En relación a la nota DRCL-235-1402-2020, donde se solicita aclaración correspondiente al Estudio de Impacto Ambiental Categoría I denominado **“Demolición, Estudio, Diseño, Desarrollo de Planos, Construcción y Remodelación del IPT Colon”**, ubicado en el corregimiento de Cativá, en la Provincia de Colón, República de Panamá, le informamos lo siguiente:

**INFORME TÉCNICO DE EVALUACIÓN DE ADENDA**

<b>FECHA:</b>	<b>12 DE JUNIO 2020</b>
<b>PROYECTO:</b>	<b>“DEMOLICIÓN, ESTUDIO, DISEÑO, DESARROLLO DE PLANOS, CONSTRUCCIÓN Y REMODELACIÓN DEL IPT COLÓN”</b>
<b>CATEGORÍA:</b>	<b>I</b>
<b>PROMOTOR:</b>	<b>MINISTERIO DE EDUCACIÓN</b>
<b>CONSULTOR:</b>	<b>ING. RICAURTE SAMANIEGO IRC-045-2004 Y LCDO. JOEL CASTILLO IRC-042-2001</b>
<b>LOCALIZACIÓN:</b>	<b>CORREGIMIENTO DE CATIVÁ, DISTRITO Y PROVINCIA DE COLÓN</b>
<b>EXPEDIENTE:</b>	<b>IF-001-2020</b>

**IPT COLÓN INFRAESTRUCTURA GENERAL SISTEMA SANITARIO**  
MINISTERIO DE EDUCACIÓN

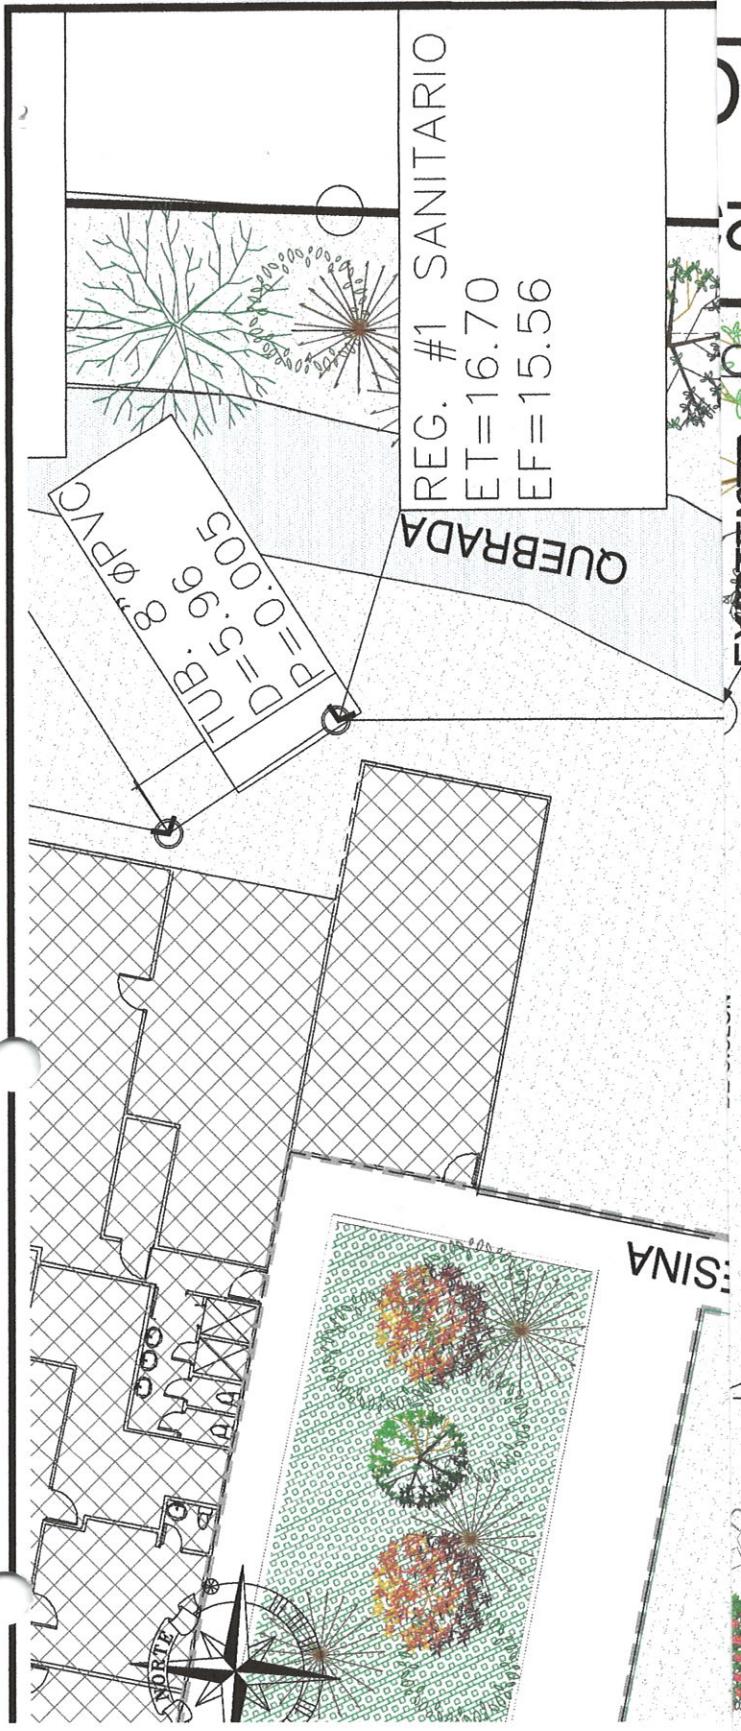
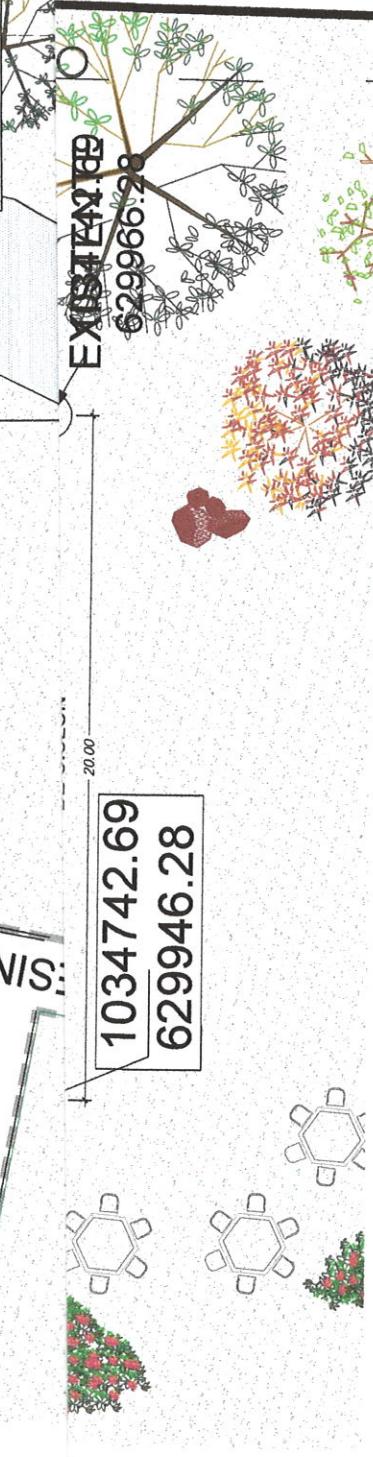
- En relación al numeral 3, según página 55 del EsIA en mención, enuncia que el manejo de aguas residuales, será mediante alcantarillados. Indicar donde será ubicada la PTAR, indicar punto de descarga de ambas (planta y descarga) con coordenadas UTM WGS 84

- Con relación al numeral 4 Indicar. ¿cómo será la estructura de la nueva PTAR que se construirá? :
- Se adjuntan las especificaciones técnicas de la planta de tratamiento a construir.

- En relación al numeral 3 de la página 55, se hace una corrección ya que durante la fase de operación, las aguas residuales serán manejadas a través de una planta de Tratamiento (PTAR), ubicada en el colegio. Las coordenadas son las siguientes:

- **Punto de Descarga**

Coordenadas X	Coordenadas Y
17 p 629939.27	1034799.98

- **Ubicación de la Planta**

Coordenadas X	Coordenadas Y
17 p 629946.28	1034765.20
17 p 699966.29	1034765.20
17 p 699966.29	1034742.69
17 p 629946.28	1034742.69
